Gemeinde Weßling: Verkehrsinfrastruktur-Maßnahme 37

Fahrradstraße Schulstraße-Walchstädter Weg-Meilinger Weg

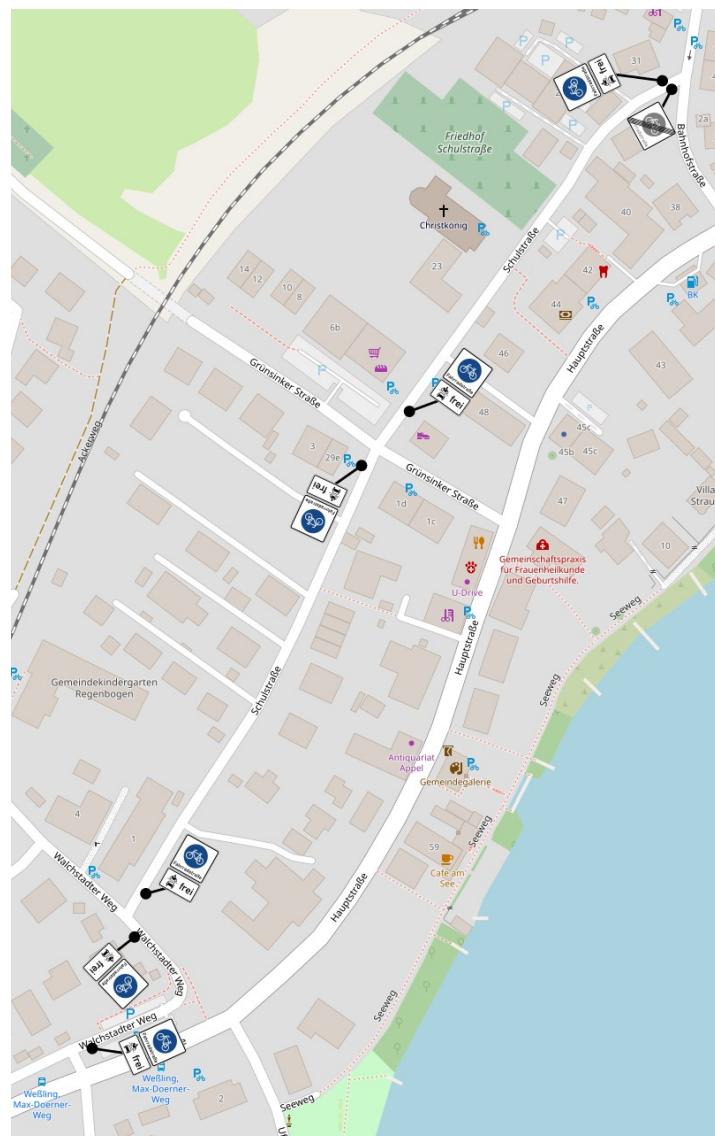
Inkorrekte und gegenüber dem Meilinger Weg inkonsistente Beschilderung und Markierung der Fahrradstraße:

- Verkehrszeichengröße 1 zu klein für zulässige Höchstgeschwindigkeit 50 km/h
- Bodenpiktogramme abgenutzt

An der Kreuzung Steinebacher/Meilinger Weg wurde das VZ 241-30 ebenfalls fälschlicherweise in Größe 1 statt 2 ausgeführt.

- Änderung der Verkehrszeichengröße von 1 nach 2
- Bodenpiktogramme erneuern wie im Meilinger Weg

- 6 x VZ 244.1 in Größe 2
- 6 x ZZ „Kfz frei“ in Größe 2
- 1 x VZ 244.2 in Größe 2
- 5 x Bodenpiktogramm 244.1 in Größe 120 x 200 cm
